### ContiTech

#### Hammashihnasarja CT 1077K2/WP2: Opel, Alfa, Fiat, Saab, Chevrolet Useita 1,6/1,8-malleja vuodesta 2003

Kuva 1  
Hihnapyörä tapilla

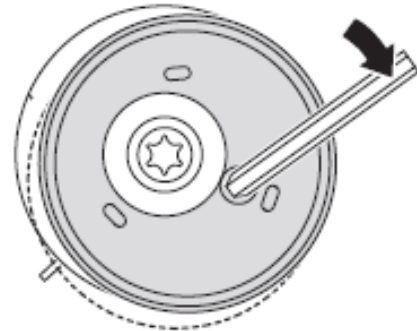
Sarjan mukana toimitettava kiristysrulla on silmämääräisesti erilainen kuin autoon asennettu.

ContiTech toimittaa kahta versiota kiristysrullasta, tapilla ja ilman **KM-6333**. Mallit eroavat asennuksessa, mutta molempia voidaan käyttää rajoituksetta.

Ilman tappia oleva versio on kiristettävä ensin myötäpäivään 6 mm kuusiokoloavaimella moottoriin asentamisen **jälkeen** (20Nm + 120°), jotta hihna voidaan asentaa. Kun kuusiokoloavain irrotetaan, kireys säätyy automaattisesti.

Tapilla varustetussa mallissa tappi irrotetaan sen jälkeen kun hihna on asennettu.

Myös tällöin kireys säätyy automaattisesti.
